令和7年度「菊陽町通学路交通安全プログラム」に基づく通学路等合同点検

【武蔵ヶ丘小学校】 令和7年5月14日（水）午前7時から

【令和7年6月27日現在】

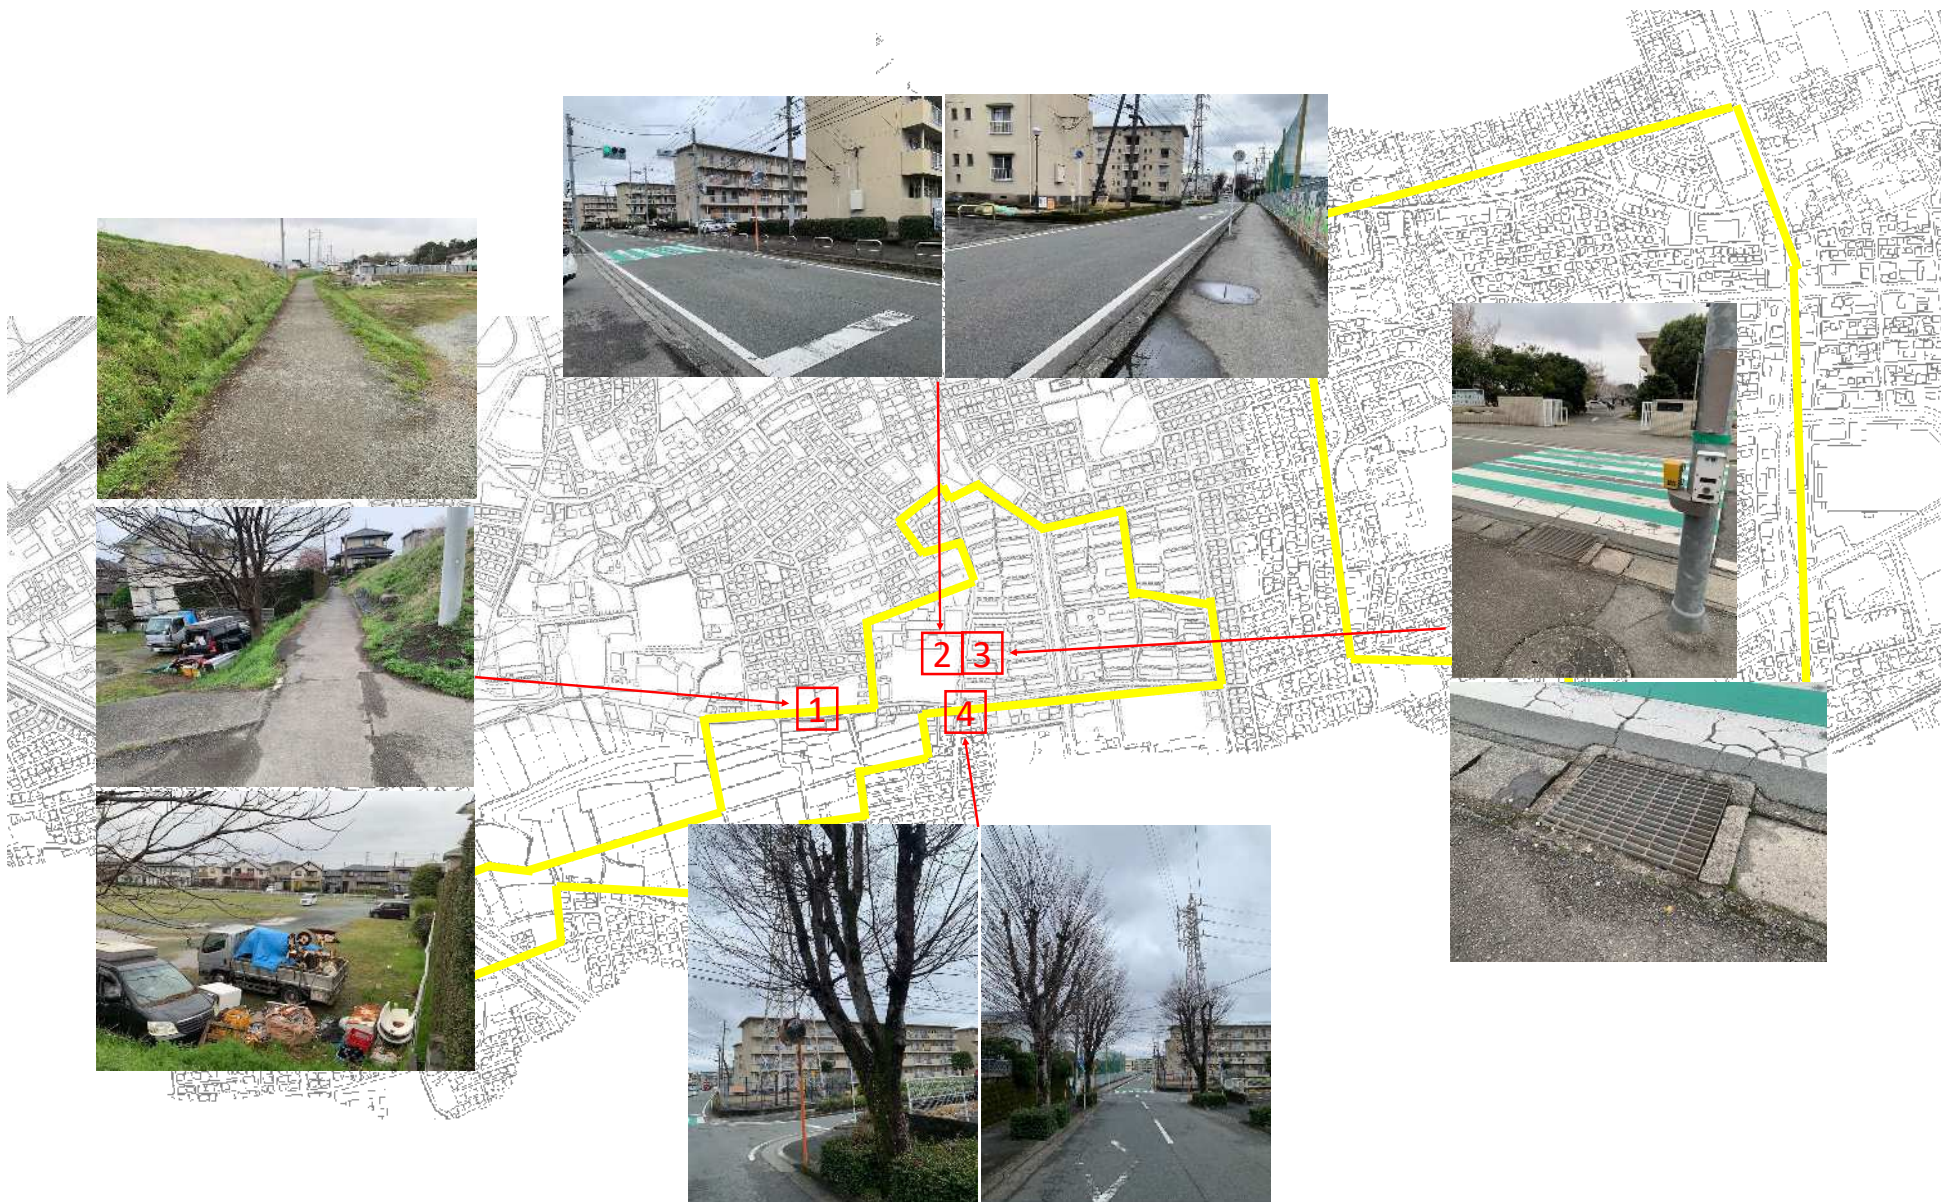
No.	地図 番号	路線名	危険箇所	状況	学校等からの要望	対策の内容	対策の進捗状況
1	1	町道八久保楡木線	町道八久保楡木線 MAKOTO建設の近くの砂利道	児童68名（30％）〔令和7年5月1日現在〕が通学路として登校している。中でも、1年生28名中、15名が杉の本地区であり、今後も杉の本地区児童の増加が予想される。 舗装されておらず狭い。自転車通学の学生も通行し混み合う。 通学路途中に不法投棄（車も1台あり）場があり、危険である。	里道砂利道の舗装と転落防止柵の設置 町道の通学路カラー塗装及び横断歩道（指導停止線）の設置 不法投棄解消	【警察】横断歩道はカーブで法面となっており視認性が良くないため、設置は難しい。 【建設課】里道は用地幅等、状況を確認して舗装を検討する。転落の対策として防止柵又はラインによる視認性の向上を検討する。 町道の横断部においては、横断指導線やカラー舗装、徐行等の標示により安全対策を検討する。 【危機管理防災課】「通学路注意」看板の視認性向上（サイズアップ）を検討する。 【学務課】不法投棄については環境生活課へ情報提供する。	【危機管理防災課】 「通学路最徐行」看板×1設置済 【学務課・環境生活課】土地所有者から土地を借りている人の所有物であり不法投棄ではないが、6月末を目途に撤去予定。
2	4	町道武蔵ヶ丘団地2号線	県営武蔵ヶ丘団地1棟前町道脇のカーブミラー	樹木の葉が生い茂る初夏ごろから、葉がカーブミラーを隠し、運転者側からの安全確認が十分でなくなることがある。	樹木の枝の剪定	【建設課】熊本市との境目であり、市とも協議を行っていく。	【警察】横断歩道の停止線及びダイヤモンドの塗り直し予定 【建設課】熊本市に剪定の要請済
